ORD. N° : 867  
ANT. : PROYECTOS DISEÑO DE  
PAVIMENTACIÓN PARTICIPATIVAS DE 13  
CALLES, CORRESPONDIENTES AL  
SECTOR 2.3, CALAMA  
MAT. : ENVÍA OBSERVACIONES A PROYECTOS  
DISEÑO DE PAVIMENTACIÓN  
PARTICIPATIVAS DE 13 CALLES,  
CORRESPONDIENTES AL SECTOR 2.3,  
CALAMA  
ADJ. : No hay

Antofagasta, 16 abril 2025

**A : PATRICIO BRIONES SANHUEZA  
INGENIERO CIVIL**  
**DE : ROBINSON ESPEJO CHEPILLO  
JEFE (S) DEPARTAMENTO TÉCNICO DE CONSTRUCCIONES Y  
URBANIZACIÓN.**

Figura N°1

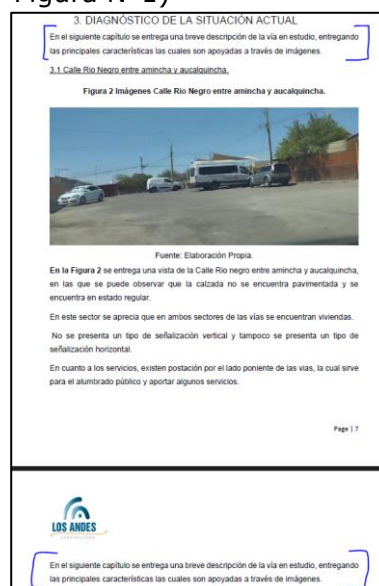
1.1. Eliminar párrafo repetido (Ver Figura N°1)

Figura N°2

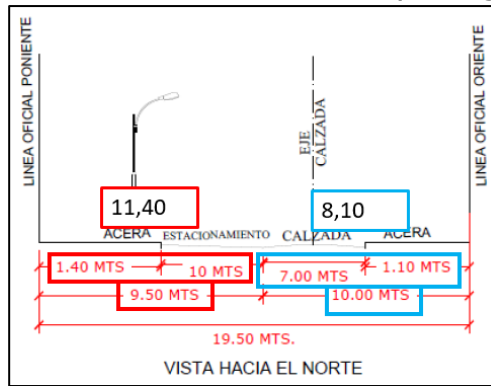
- 1.3. Figura indica "Dimensiones", mas no entrega información respecto a aquello. Incorporar dimensiones de elementos señalados, diferenciando entre ambos lados en caso de tener dimensiones diferentes entre sí.
- 1.4. Medidas del perfil DOM indicado no coinciden entre si. (Ver Figura N°2)

Figura N°3

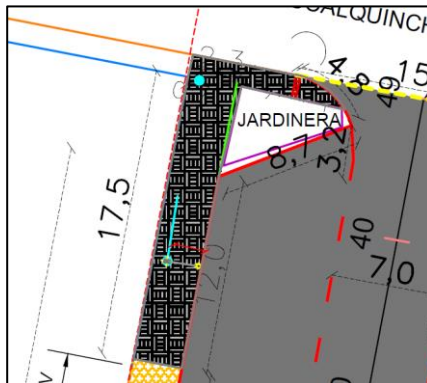
- 3.2.1. Indicar espacio disponible entre poste y solera para garantizar accesibilidad universal. (Ver Figura N°3)

Figura N°4

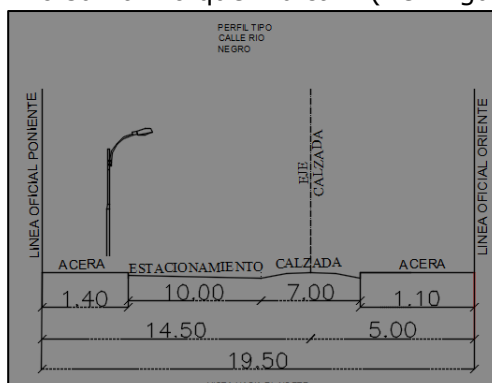
- 3.2.2. Corte 1-1 pasa por accesos vehiculares, por lo que el perfil tipo debiese indicar plinto 3 cm y no 15 cm y acera de 14 cm.
- 3.2.3. Distancias del perfil no suman lo que indican. (Ver Figura N°4)

Figura N°5

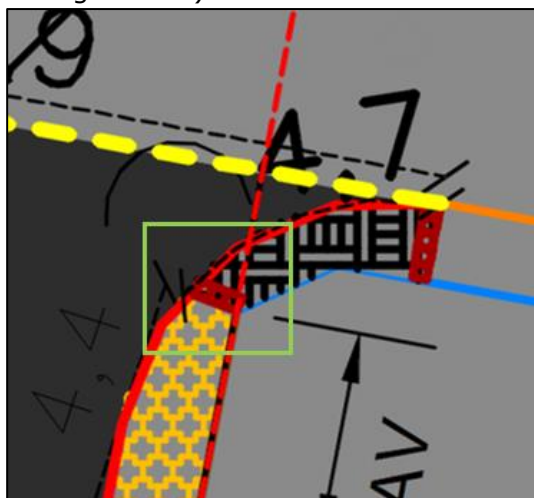
3.2.4. Acera Este no cumpliría con accesibilidad universal en los accesos vehiculares, al quedar un espacio disponible menor a 1,2 m. Aquello tampoco se cumple en esquina con aulquincha. (Ver Figura N°5)

Figura N°6

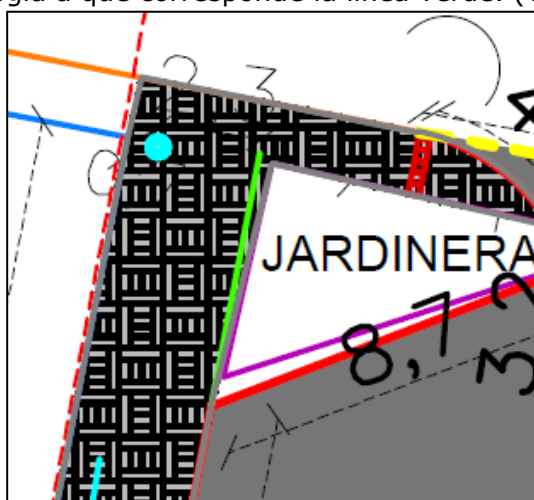
3.2.5. Indicar en simbología a que corresponde la línea verde. (Ver Figura N°6)

Figura N°7

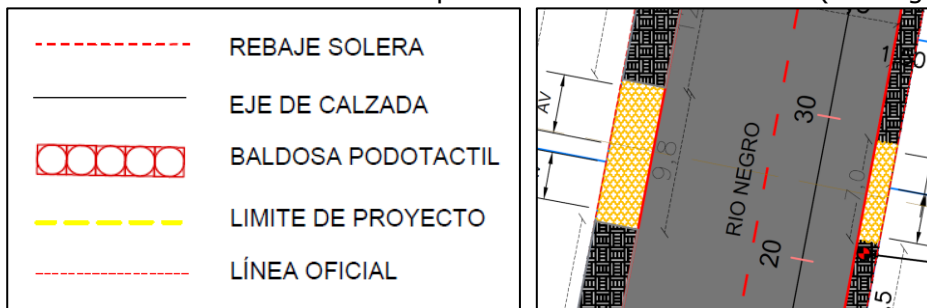
3.2.6. No se aprecia el rebaje de soleras en accesos, encuentros ni dispositivos. Además, de generar confusión con la línea correspondiente a la Línea Oficial. (Ver Figura N°7)

Figura N°8

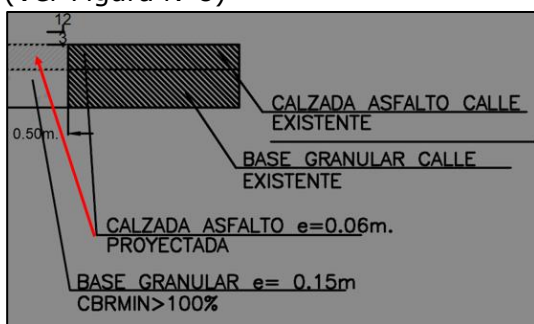
3.2.7. Corregir directriz. (Ver Figura N°8)

Figura N°9

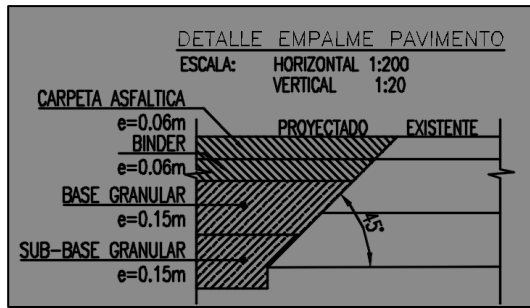
3.2.8. Corregir paquete estructural del "Detalle empalme pavimento" (Ver Figura N°9)

Figura N°10

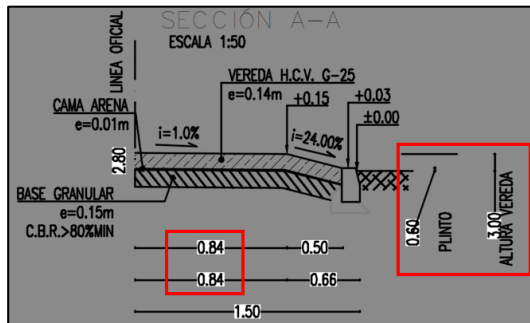
3.2.10. Corregir ancho acera del delatte A-A. El ancho indicado no cumple con accesibilidad universal. Además, indicaciones laterales no son del todo claras. (Ver Figura N°10)

Figura N°11

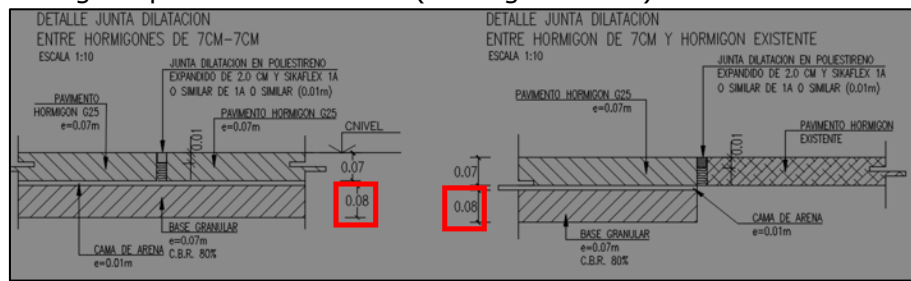
3.2.11. Corregir espesor Base Granular(Ver Figura N°11)

Figura N°12

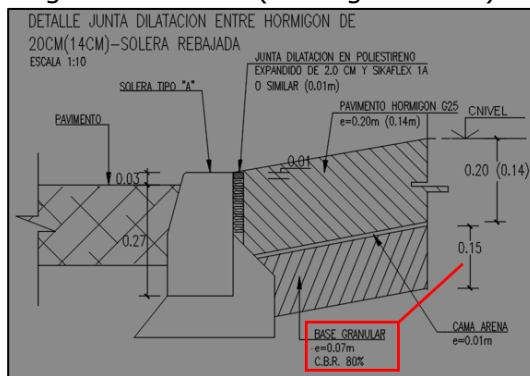
3.2.12. Corregir Base granular detalle(Ver Figura N°12)

Figura N°13

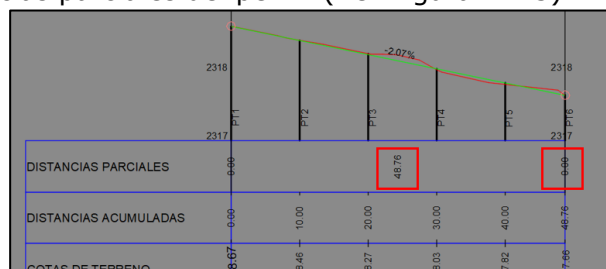
3.3.1. Corregir distancias parciales del perfil. (Ver Figura N°13)

Figura N°14

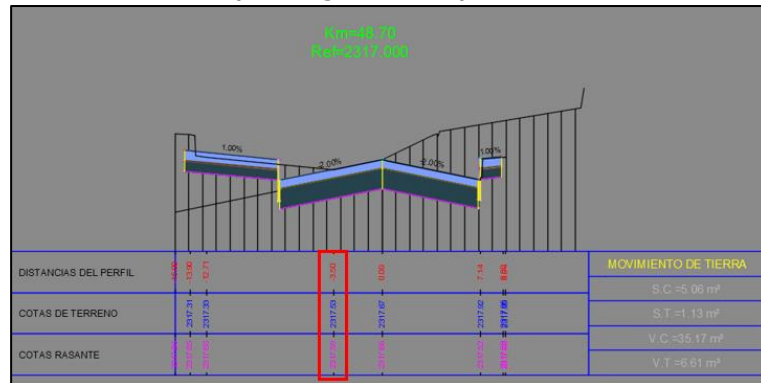
- 3.4.1. Corregir perfil Km=0.10. Debiere mostrar la acera del encuentro, la cual debiese tener la pendiente de la calle Amincha.
- 3.4.2. Corregir perfil KM=48.70. (Ver Figura N°14)

Figura N°1

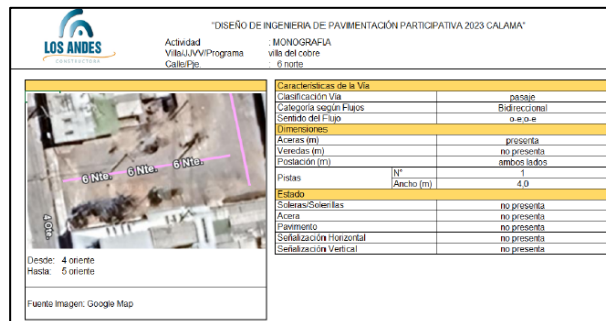
- 1.1. Indicar medidas de los elementos mencionados en "Dimensiones" (Ver figura N°1)

Figura N°2

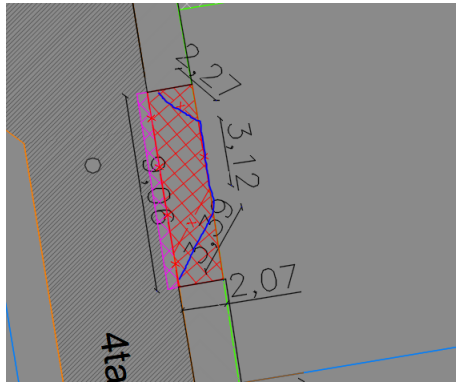
- 3.1.1. Corregir nombre de "4ta Norte" por "4ta Oriente", además en topografía considerar el encuentro de 4ta oriente con 6 norte como calle-pasaje.
- 3.1.2. Considerar el retiro de solera solamente de la solera rebajada, las soleras que confinan el acceso (línea azul) quedan dentro de la demolición de la acera. (Ver figura N°2)

Figura N°3

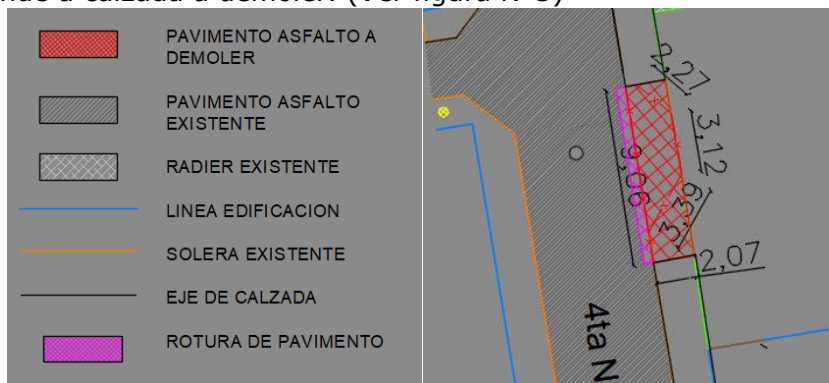
- 3.1.3. Corregir simbología, donde indica "PAVIMENTO ASFALTO A DEMOLER" corresponde a demolición de acera y donde dice "ROTURA DE PAVIMENTO" debiese indicar que corresponde a calzada a demoler. (Ver figura N°3)

Figura N°4

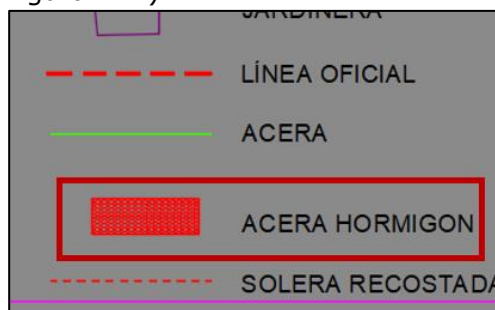
- 3.2.1. Como criterio general, las soleras que sean cortadas no podrán tener un largo inferior a 50 cm.  
 3.2.2. Las soleras laterales deben terminar en solera clavada antes de llegar a la solera recostada, dejar indicado aquello como nota y en planta.  
 3.2.3. Indicar Km de fin de proyecto en solera recostada.  
 3.2.4. Incorporar detalle de instalación de solera recostada.  
 3.2.5. Indicar en planta información de la curva horizontal.  
 3.2.6. Incorporar a la nota 8 el plinto para soleras tipo B.  
 3.2.7. Agregar imprimación al corte 1  
 3.2.8. Indicar en simbología que la acera de hormigón corresponde a acera de e=20cm o acera reforzada. (Ver figura N°4)

Figura N°5

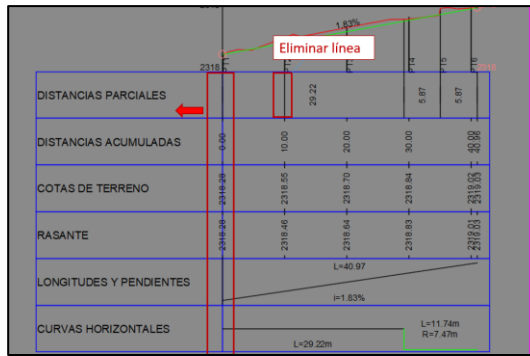
- 3.3.1. Desplazar guitarra tal que no tape el texto. Además, mejorar la presentación de distancias parciales, tal que quede más claro. (Ver Figura N°5)

Figura N°6

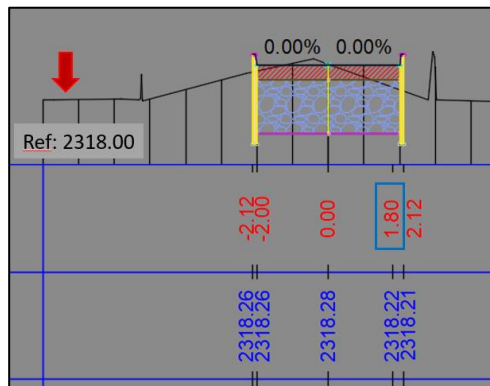
3.4.1. Para el perfil Km=0,10, corregir ancho de calzada y considerar la referencia donde se indica en la Figura N°6.

Figura N°7

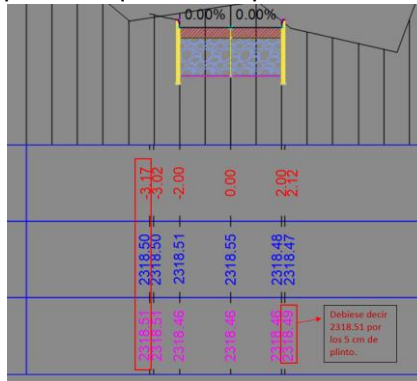
3.4.2. Eliminar textos innecesarios y corregir cota rasante. (Ver Figura N°7). Aplicar observación a todos los perfiles que correspondan.

Figura N°2

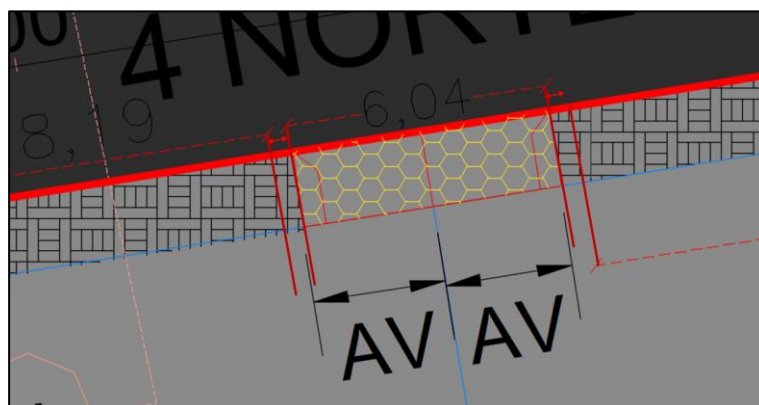
3.2.5. Corregir espacios vacíos entre acotaciones. (Ver Figura N°2)

Figura N°1

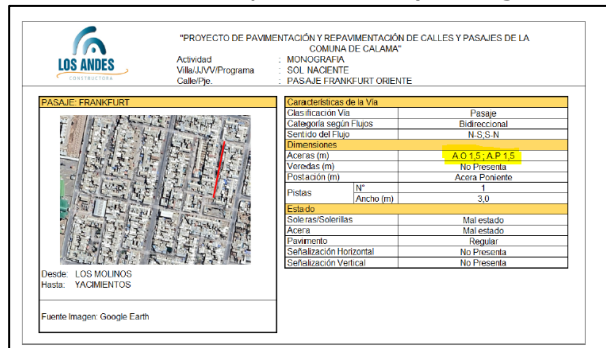
1.1. Ancho no coincide con el indicado en el perfil DOM. (Ver Figura N°1)

Figura N°3

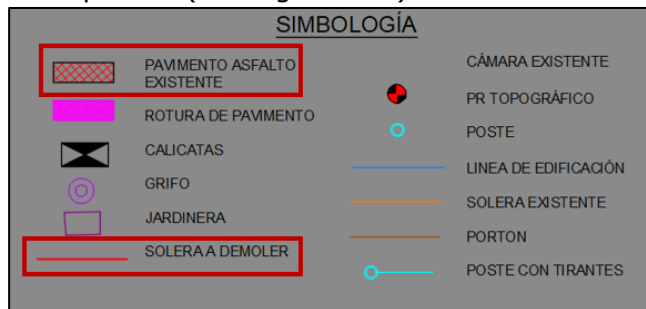
3.1.2. Corregir simbología e indicar que es asfalto a demoler. Línea de solera a demoler no coincide con línea en planta. (Ver Figura N°3)

Figura N° 4

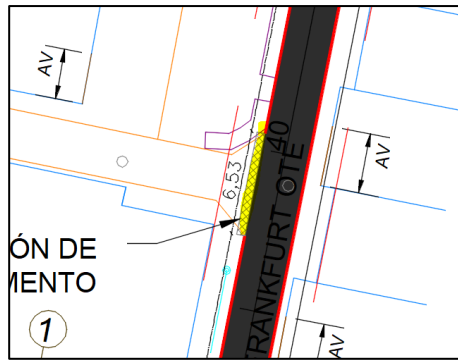
3.2.1. Retiro de pavimento no aplica puesto que no se repone solera en ese sector. Aquello también aplica a los extremos de la vía, en caso de que tampoco se retire solera. (Ver Figura N° 4)

Figura N°5

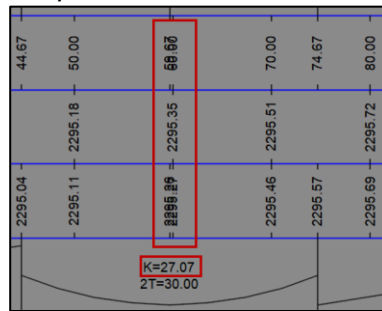
3.3.1. Corregir texto sobrepuesto y eliminar K de curvas verticales. (Ver Figura N°5)

Figura N°6

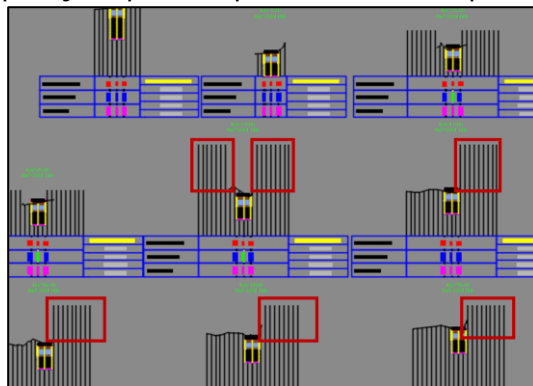
3.4.1. Mejorar presentación del terreno natural en los perfiles transversales, corrigiendo líneas por fuera del pasaje. Aplicar aquello a todos los perfiles. (Ver Figura N°6)

Figura N°1

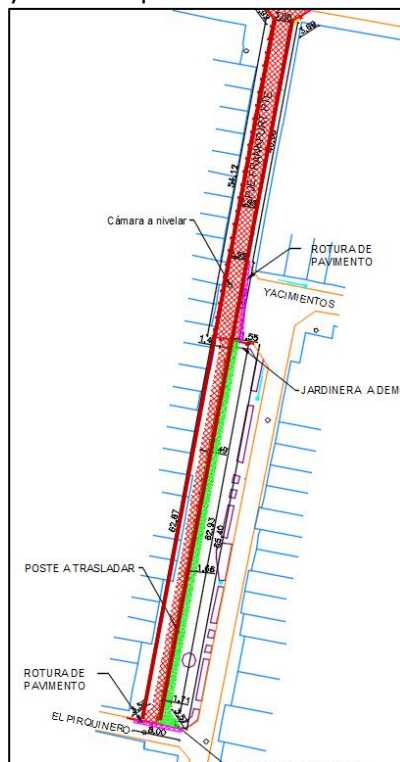
- 3.1.1. Considerar demolición de calzada al ancho que indica el perfil DOM, independiente de que algunas viviendas hayan sobrepasado la Línea Oficial.

Figura N°2

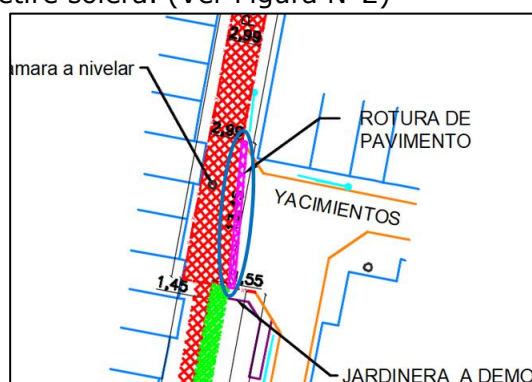
- 3.1.2. No considerar rotura de pavimento si no hay retiro de solera. Esto aplica para todo lugar donde no se retire solera. (Ver Figura N°2)

figura N°3

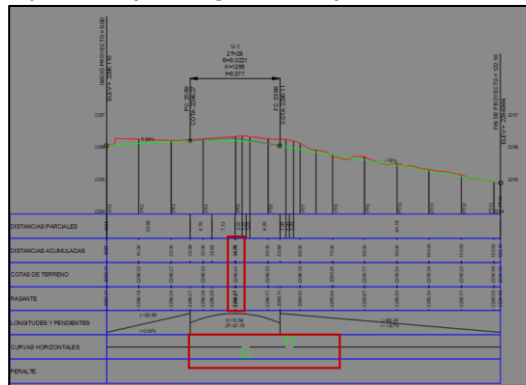
- 3.3.1. Indicar en perfil longitudinal el eje de "Yacimiento" con el cual intersecta Pje Franklin.
- 3.3.2. Incorporar información de curvas horizontales (Ver figura N°3)
- 3.3.3. Corregir texto superpuesto (Ver figura N°3)

Figura N°4

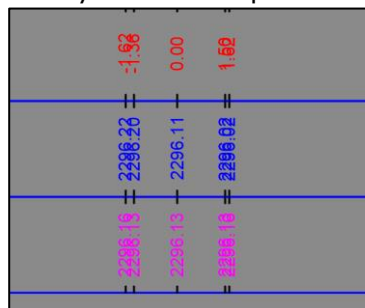
- 3.4.1. Eliminar textos superpuestos y considerar plinto 5. (Ver Figura N°4)

Figura N°5

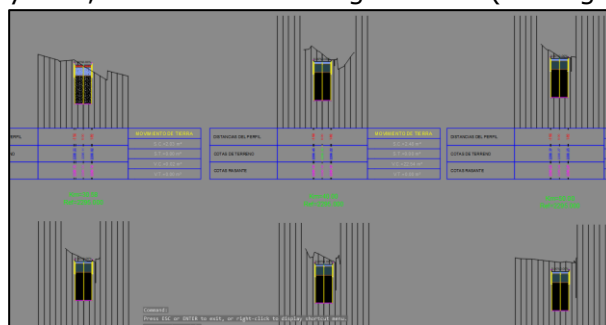
- 3.4.2. Al tratarse de una vía ya urbanizada, no debiese existir diferencia del terreno natural entre un costado y otro, como muestran algunos PT. (Ver Figura N°5)

Figura N°2

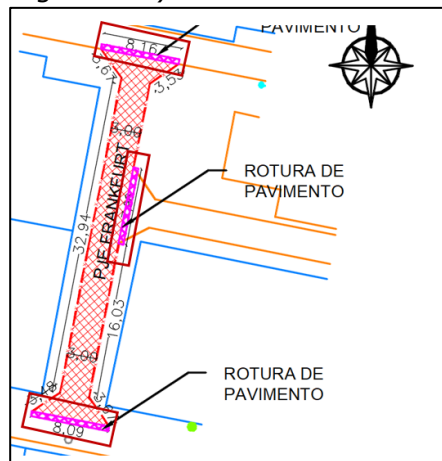
3.1.1. No considerar demolición de 0,5 m en encuentros pasaje-pasaje, puesto que no existe solera que retirar. (Ver Figura N°2)

Figura N°1

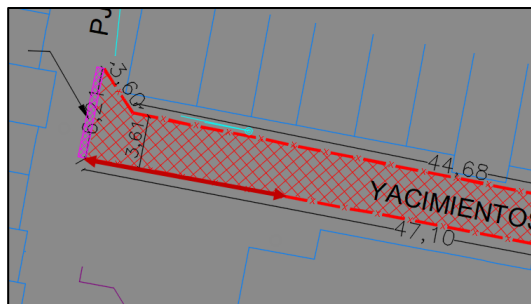
- 3.1.1. Encuentro Yacimiento con Hamburgo, considerarlo como demolición de acera.
- 3.1.2. Eliminar rotura de pavimento en encuentro Pje Frankfurt Pte y Yacimiento al no existir solera a retirar.
- 3.1.3. No se visualiza solera que retirar en tramo indicado. Ajustar a lo realmente existente. (Ver Figura N°1)

Figura N°1

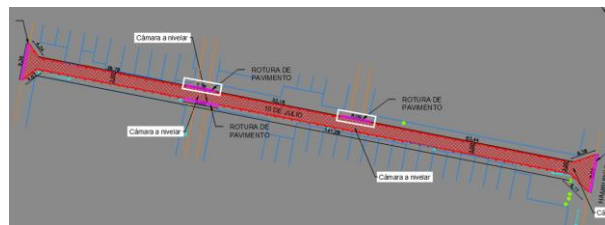
- 3.1.1. No considerar reposición de 0,5m de calzada si no hay remoción de soleras. (Ver Figura N°1)
